工程指示 / 要求簡箋(E.I.)

工程指示編號：EI / 5169 / 22 修改版次：
 工程編號：J - 858 工程名稱：將軍澳日出康城 11
 工程項目：幕牆 大貨廠用鋁背板+ 封口片
 收件人：生統 發件人：Ant Yeung 日期：05/10/2022

請按加工圖生產鋁背板和飾線封口片。

工程指示編號：EI / 5074 / 22

工程號	J858	類別		物料號	-
地盘	康城11期	制圖	W. E. X	2022-07-29	圖號 J858-AP05
採用工廠	✓ 地盘	图纸名称	铝垫巴	復核	-
材料颜色	香槟金 (PCD3X1009-9S-XP1)	材料	2mm厚铝板	批准	-
修改日期				數量	-
				單件重量	- (KG)

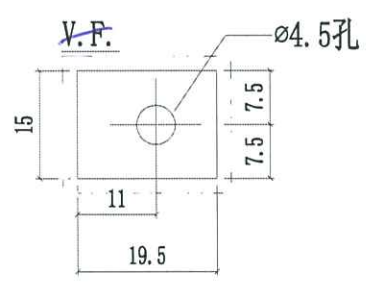
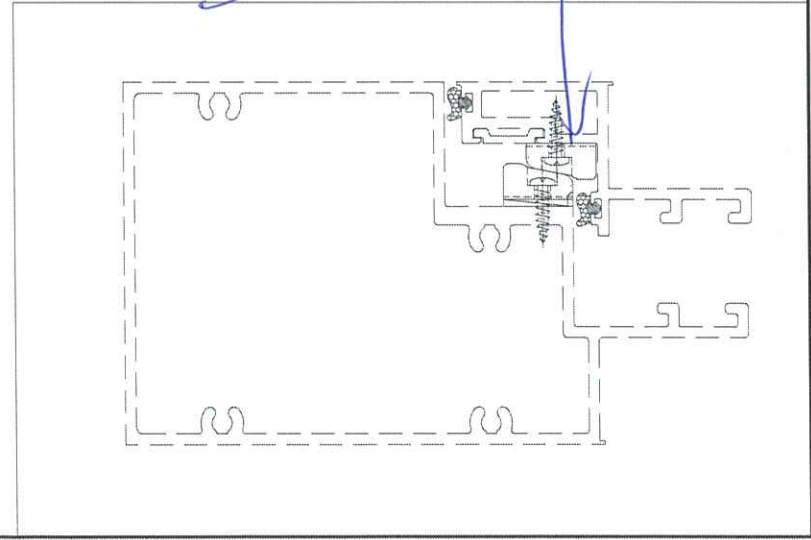
Handwritten notes:
拆圖繪圖
西邊封鋁料孔
及修孔位

工程號	J858	類別		物料號	-				
地盘	康城11期	制圖	W. E. X	2022-05-13	圖號	J858-AP15R			
修改		採用工廠	✓ 地盘	图纸名称	鋁封口片加工图	復核	-	數量	-
日期		材料颜色	玫瑰金 (EC03X1010 OS-XF1)	材料	3mm鋁板	批准	-	單件重量	- (KG)

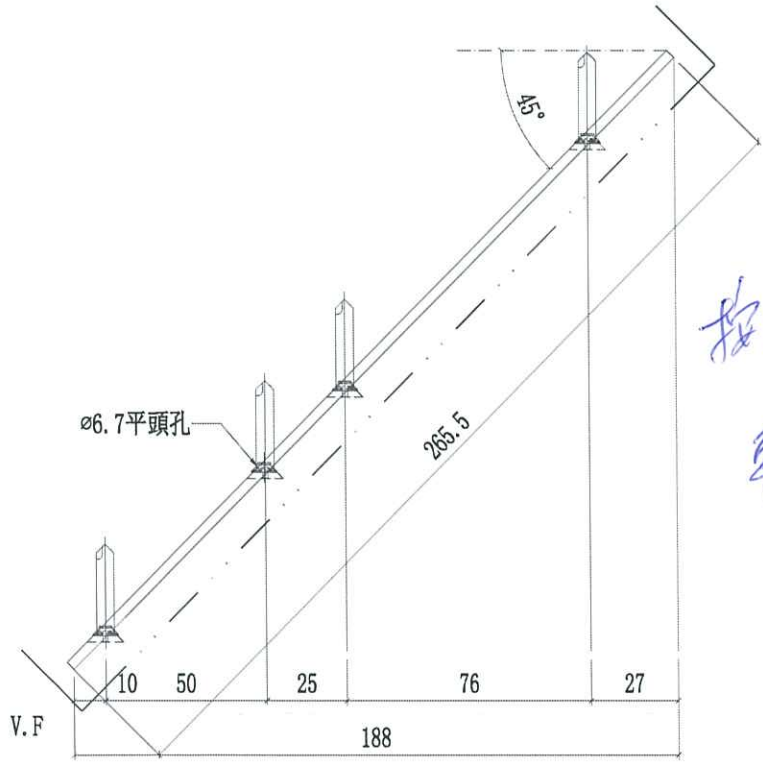
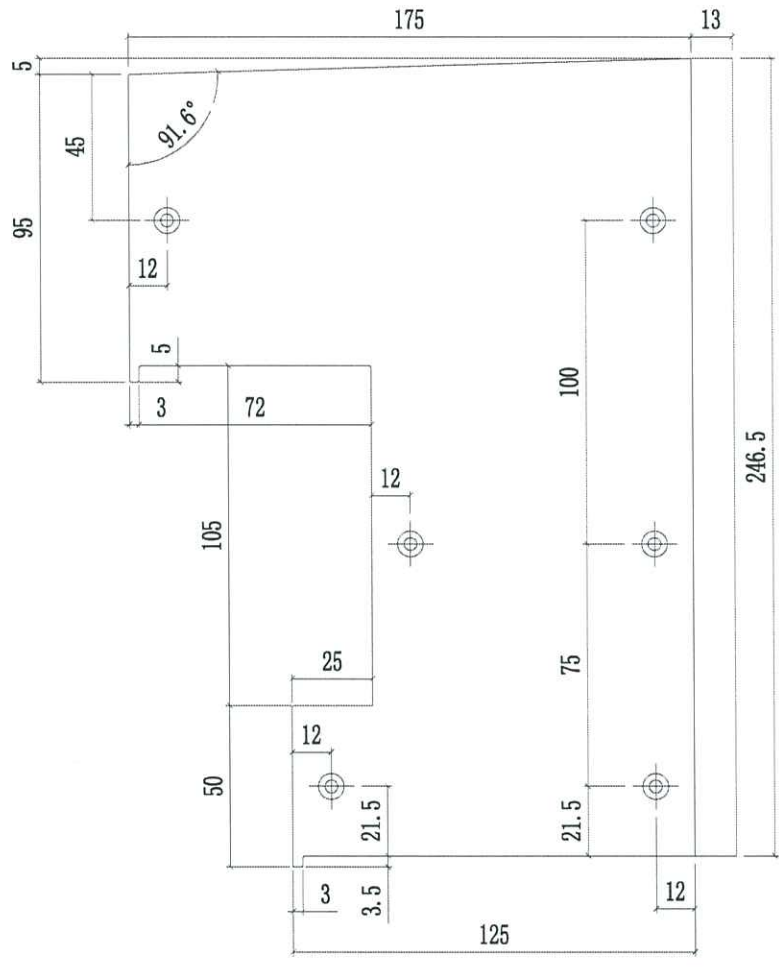
4. 拆圖部：轉角大飾線 X86307 封口片先暫停 AP15L 和 AP15R) 需按 EI5074 處理

按E25074修
及
新修

請按附件 飾線封口片 X86307 改善方案 (轉角狀態)

拆圖部：修改拆圖，大貨按此做法 (封箱改)
